Service Bulletin

Tankvlotterelement

740/760

Dit Service bulletin vervangt SB 2-23-23 van Juli 1985.

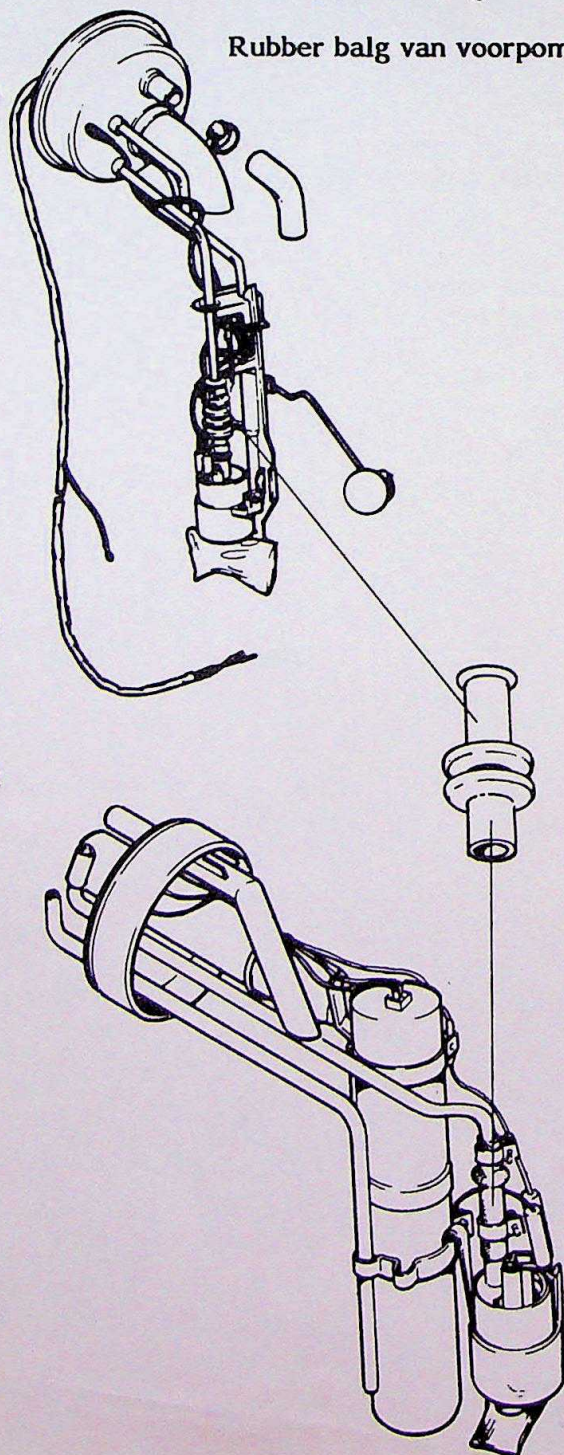
Rubber balg van voorpomp bij losgenomen tankvlotterelement vervangen

De rubber balg is nu gemaakt van een duurzamer materiaal dat tegen "zure" brandstoffen bestand is, O/N 1 367 657-2.

De rubber balg moet bij vervanging door een grotere pomp op een lengte van 45 mm worden afgesneden.

Kabelboom, O/N 1 367 624-2

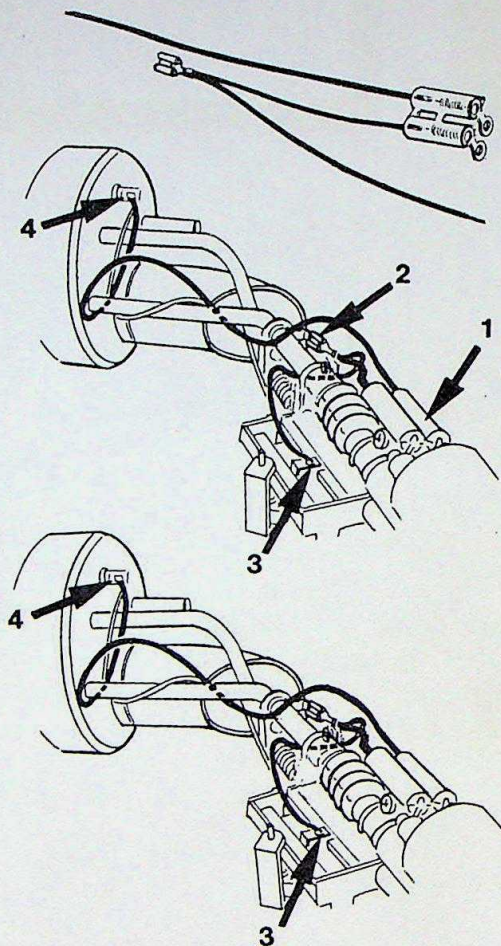
Kabelboom vervangen

Oude kabelboom verwijderen

1. De voerpomp (2 moeren)
2. De platte pen
3. Maak met een soldeerbout de kabel los van de niveaugever
4. Maak met een soldeerbout de dikke kabel los van het tankvlotterelement

Nieuwe kabelboom aanbrengen

1. De voerpomp
2. De platte pen
3. Trek de draden volgens de afbeelding en soldeer 3 en 4 met een soldeerbout vast.
